電気配線(バッテリー・マイナスケーブル)に関するリコール情報

リコール届出一覧表

改善箇所説明図

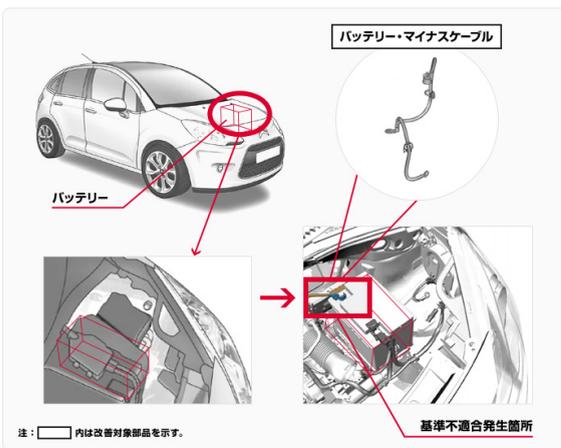
保安基準不適合箇所

エンジンルーム内の電気配線において、バッテリー・マイナスケーブルの寸法が不適切なため、マイナスケーブルに過度の張力がかかっているものがある。そのため、そのままの状態で使用を続けると、マイナスケーブルが破断して、エンジンが停止し、再始動できなくなり、全電気装置が作動しなくなるおそれがある。

改善内容

全車両、バッテリー・マイナスケーブルを適切な寸法のものとの交換する。

バッテリー・マイナスケーブルのターミナルに近い配線部分に黄色のマーキングを実施し、運転者側ドア開口部にリコールステッカーを貼付する。
